*Agenzia Regionale per la Protezione dell'Ambiente  
del Friuli Venezia Giulia*

**Oggetto:** SCR 1214. Progetto di modifica  
dell'impianto di compostaggio di via [REDACTED]  
[REDACTED]

Proponente: [REDACTED]

**Supporto tecnico-scientifico**

Foto 1 - area di conferimento - cernita e vagliatura

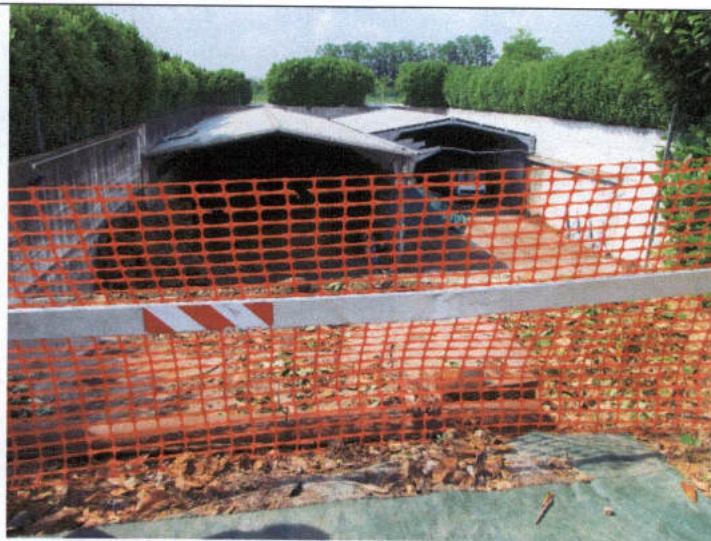
- l'area di scarico, cernita (tramite cernita manuale) e triturazione dei rifiuti risulta costituita da una platea in calcestruzzo con annessa rampa di accesso, non dotata di copertura e ribassata di qualche metro rispetto al piano campagna (foto 1 e 2);
- l'area destinata alla bio-ossidazione è costituita da due vasche in calcestruzzo adiacenti alla platea di scarico, dotate di copertura, presso le quali vengono effettuate le operazioni di rivoltamento dei cumuli (foto 1 e 2);
- nell'area destinata alla bio-ossidazione è presente una presa d'acqua a servizio del processo, utilizzata per l'irrigazione dei cumuli (foto 14);
- l'area destinata alla maturazione del compost è localizzata ad altezza del piano campagna, in 6 lettieri realizzate con un telo impermeabile in HDPE (foto da 16 a 21).

Figura 1. Simulazione della dispersione degli odori dall'impianto [redacted] r.l. ottenuta considerando l'aumento richiesto della potenzialità dell'impianto; le abitazioni limitrofe sono segnalate con un cerchio rosso.

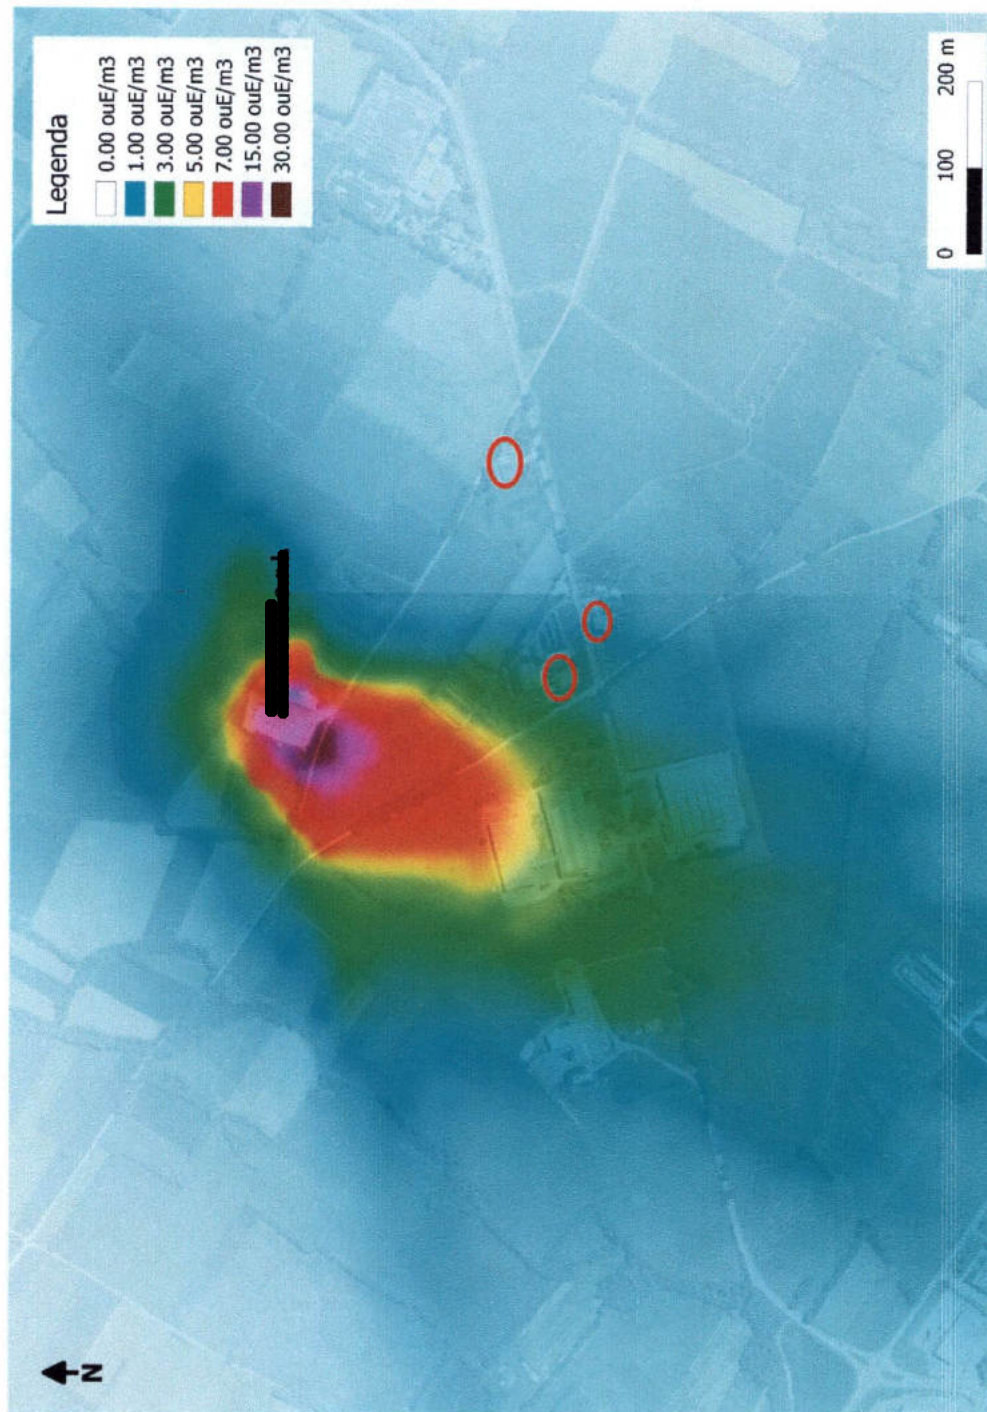
I risultati della simulazione della dispersione degli odori, ottenuti considerando l'aumento richiesto della potenzialità dell'impianto, sono visualizzati in Figura 1; la mappa di concentrazione è espressa in unità odorigene ( $\text{OU}_E/\text{m}^3$ ).

La mappa, risultante dall'interpolazione lineare dei valori calcolati per ogni punto della griglia, è sovrapposta all'ortofoto 2007 relativa all'area di interesse; le prime abitazioni limitrofe, che si trovano ad una distanza maggiore o uguale a 300 metri, sono segnalate mediante un cerchio rosso. Dall'analisi dei risultati è possibile evidenziare che le abitazioni situate a circa 300 m dall'impianto presentano, nelle ipotesi adottate per la simulazione, concentrazioni di odori comprese fra 2 e 3  $\text{OU}_E/\text{m}^3$ . Secondo quanto riportato nelle citate Linee Guida della Regione Lombardia, per il valore pari a 3  $\text{OU}_E/\text{m}^3$  la percentuale di popolazione che percepisce l'odore è pari a circa l'85%.

Se si considera una potenzialità dell'impianto pari a circa 1000 t/a, quale quella attuale, i recettori evidenziati sono soggetti a concentrazioni di odori inferiore a 1  $\text{OU}_E/\text{m}^3$ ; per tale valore il 50% della popolazione percepisce l'odore.

In considerazione della natura dell'attività in oggetto, degli accertamenti effettuati in fase di sopralluogo da funzionari dell'ARPA FVG e di quanto rilevato anche avvalendosi dell'approccio modellistico, a supporto interpretativo delle evidenze emerse durante il sopralluogo, si ritiene che siano disponibili elementi complessivamente atti a valutare l'impatto odorigeno dell'attività. Si reputa, peraltro, sin d'ora opportuna l'adozione di ulteriori misure mitigative e di contenimento degli odori rispetto a quanto già proposto nella presente procedura di verifica di assoggettabilità alla VIA.
